Avviso di indagine esplorativa di mercato volta a raccogliere preventivi informali finalizzati all'eventuale affidamento diretto - ai sensi dell'art. 1, comma 2 lettera a) del D.L. 16 luglio 2020 n° 76 convertito dalla L. 11 settembre 2020 n° 120 e s.m.i. – per la fornitura di una struttura modulare a tralicci per la messa in opera di modelli di grandi dimensioni nel bacino Pugliese dell'Istituto di Ingegneria del Mare del Consiglio Nazionale delle Ricerche (CNR-INM)

Quesiti e risposte con riferimento alla Scheda Tecnica e relativi allegati

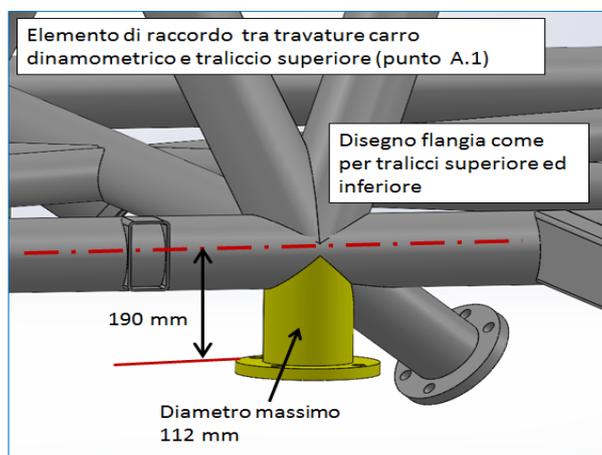
Quesito n. 3.

Nei disegni allegati alla Scheda Tecnica non sono presenti i disegni dei 4 raccordi di cui al punto A.1. Si possono avere dettagli delle dimensioni?

Risposta n. 3

Le dimensioni ed altri dettagli sono indicati nella figura sottostante.

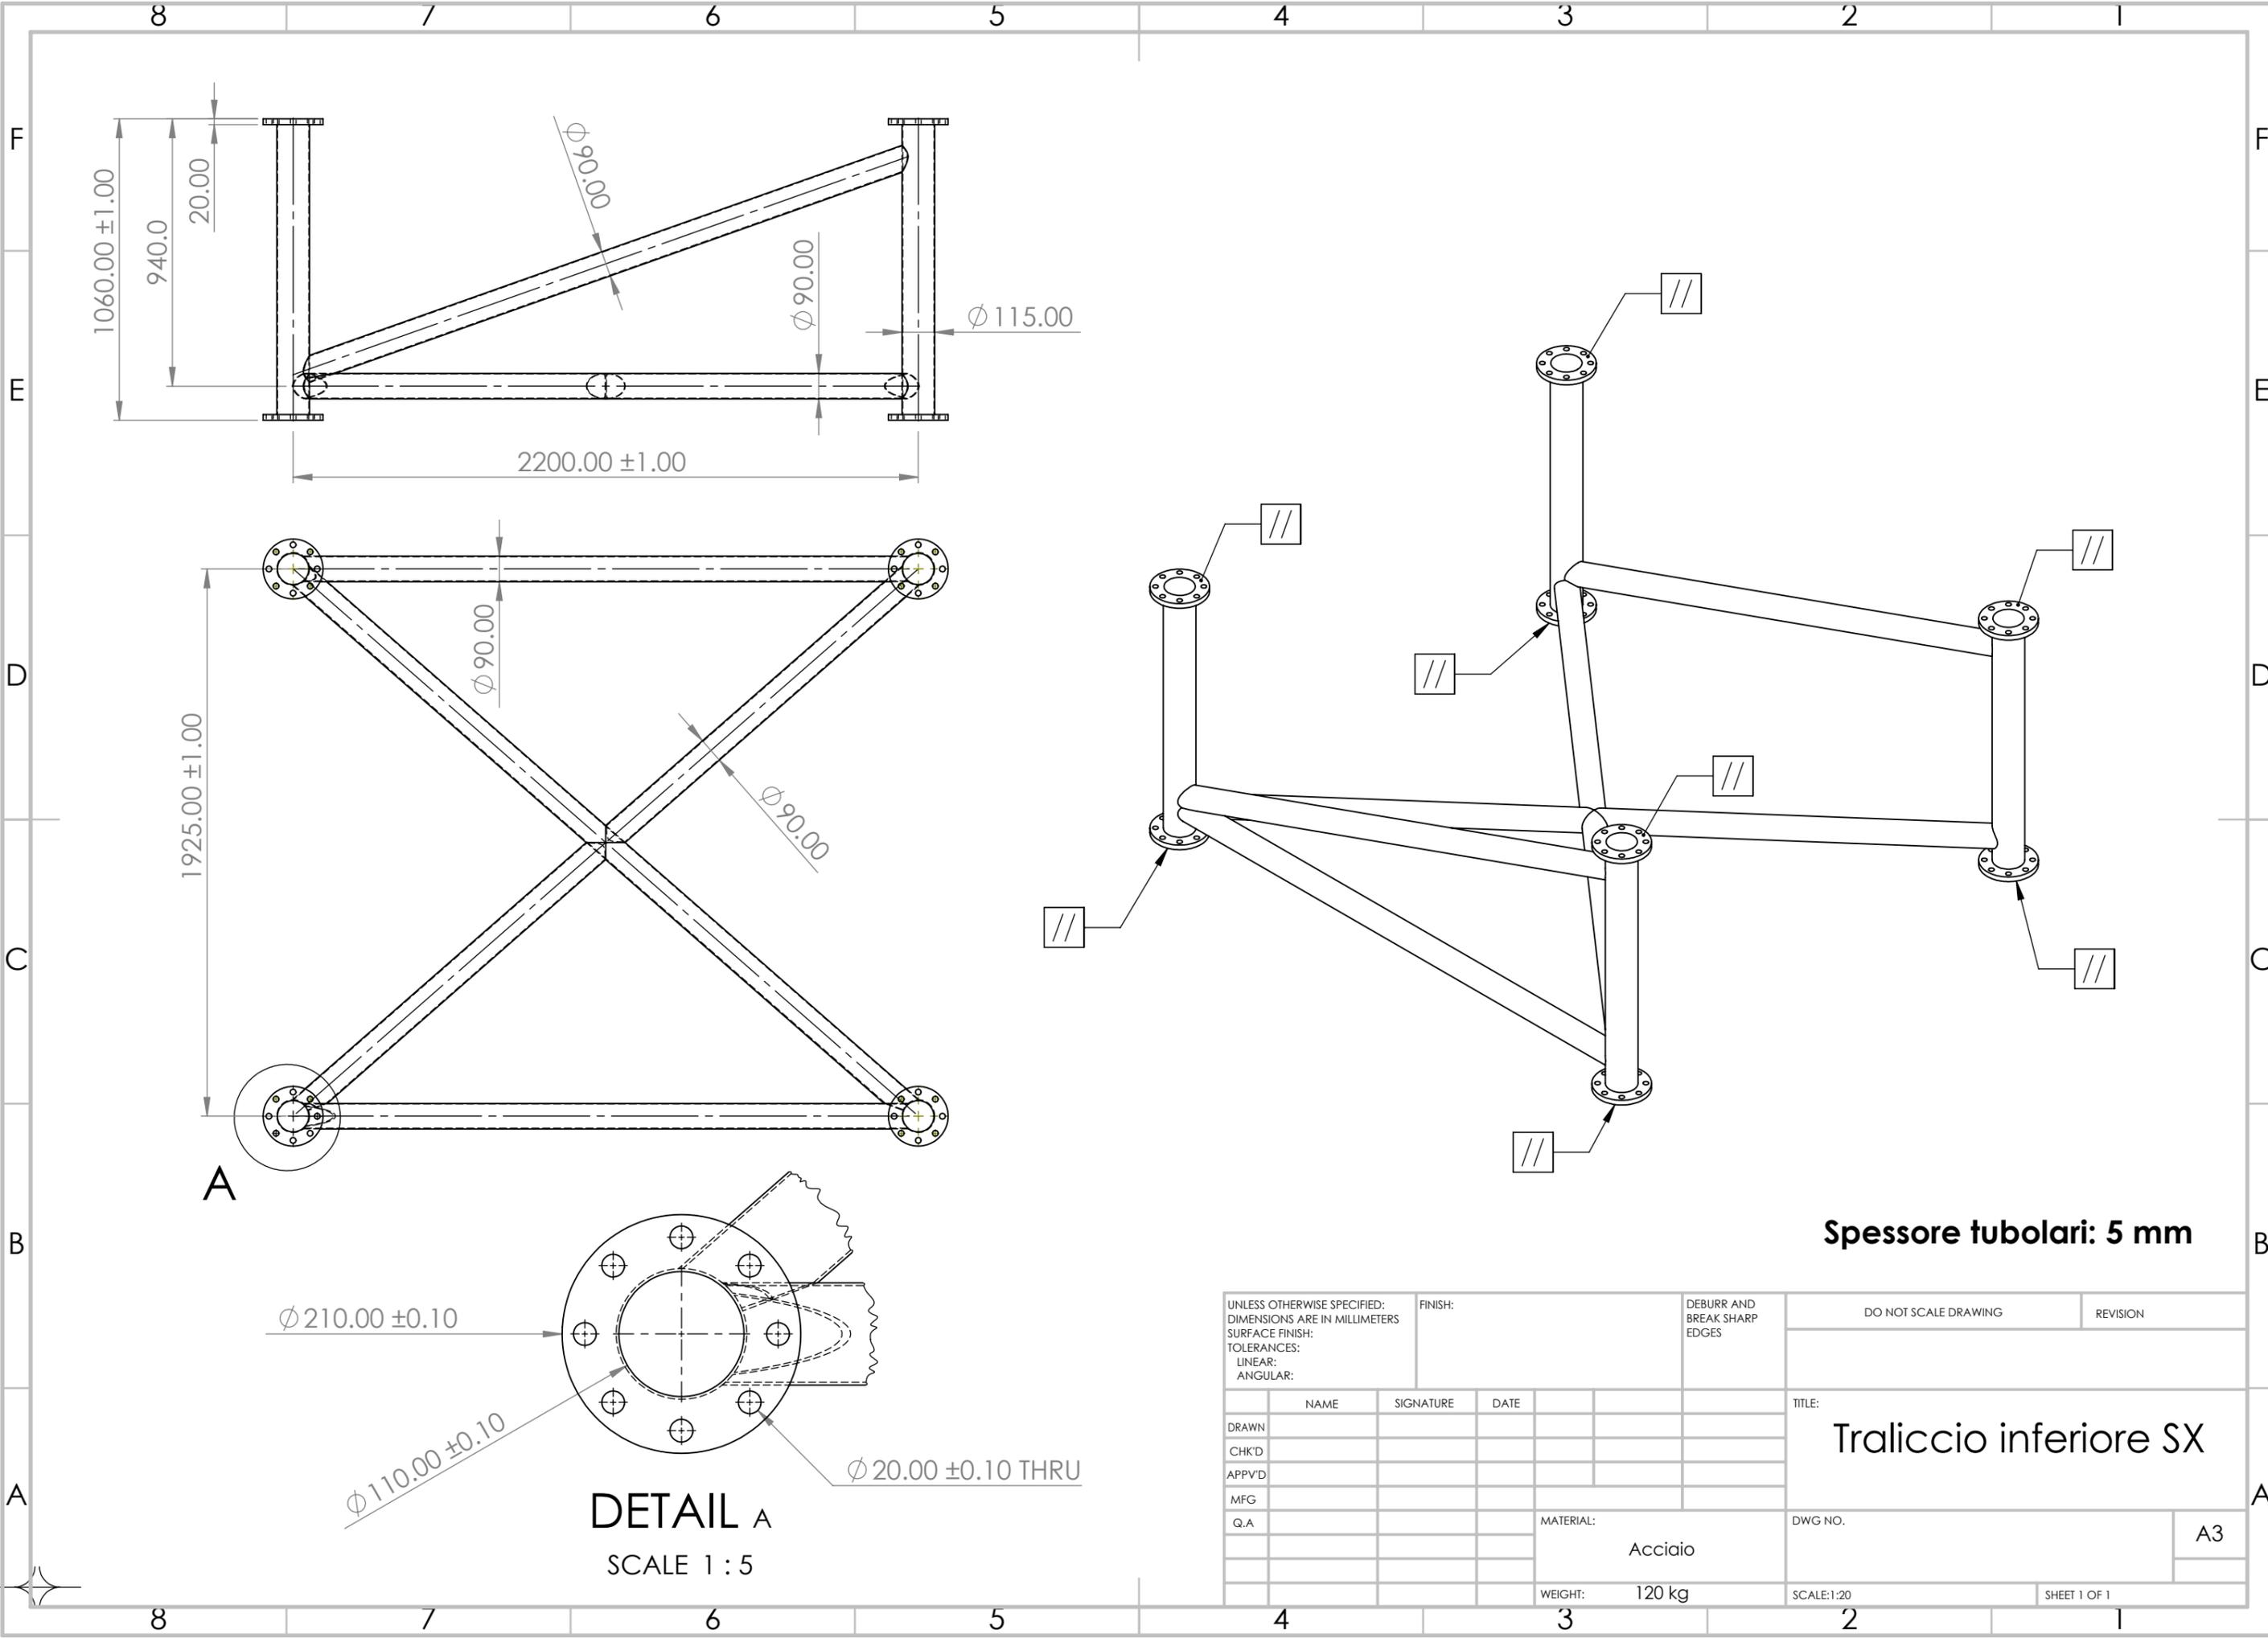
Quesito n. 2.

Con riferimento alla precisione di lavorazione dei tralicci, la tolleranza di +/- 0.1 mm si riferisce alle sole piastre forate o all'intera struttura comprensiva delle travature?

La tolleranza di lavorazione di +/- 0.1 mm si riferisce alle sole piastre forate. I fori sono di diametro 20 mm e saranno impiegati bulloni M18.

Per le travature, una tolleranza di +/- 1.0 mm è sufficiente. Negli allegati C1 e C2 alcune di queste tolleranze erano state erroneamente indicate pari a 0.1 mm.

Le versioni corrette degli allegati C1 e C2 sono allegati in fondo al presente documento. Quanto detto integra e chiarisce il contenuto del punto A.2 della Scheda Tecnica.
